改善箇所説明図

リヤロアカウル
(クロムメッキタイプ)

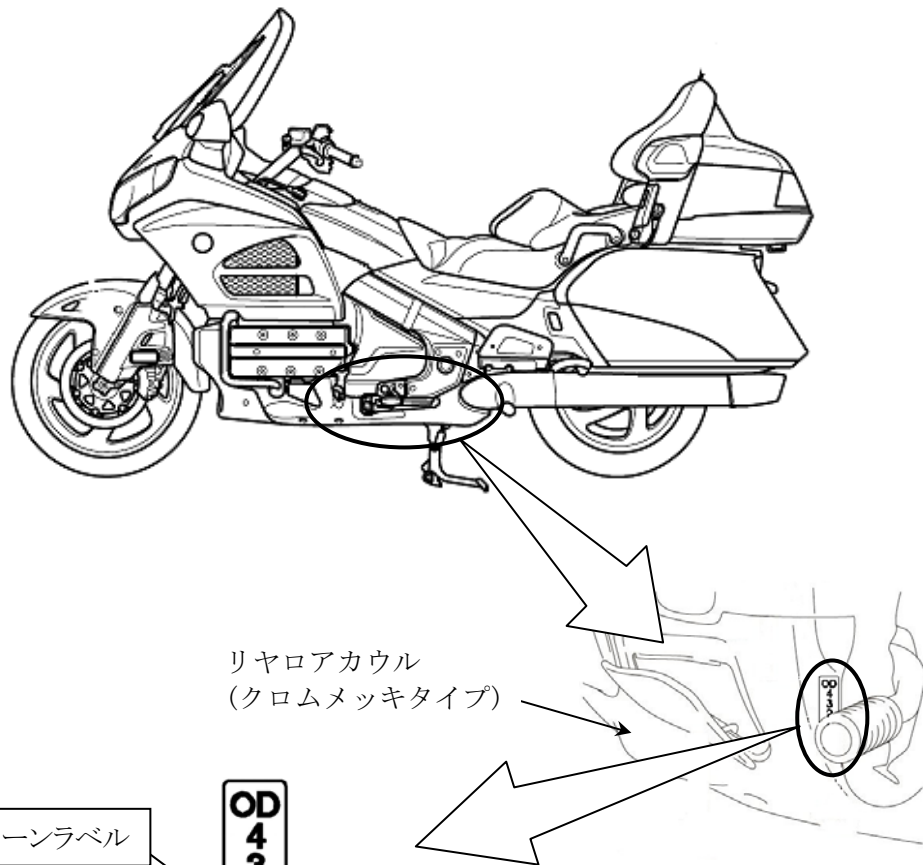
基準不適合発生箇所

後付け用品として販売したリヤロアカウル（クロムメッキタイプ）にシフトパターンラベルがないため、当該用品を装着すると道路運送車両の保安基準（変速段ごとの操作位置の識別表示）に抵触する。

改善の内容

当該リヤロアカウルにシフトパターンラベルを貼付する。
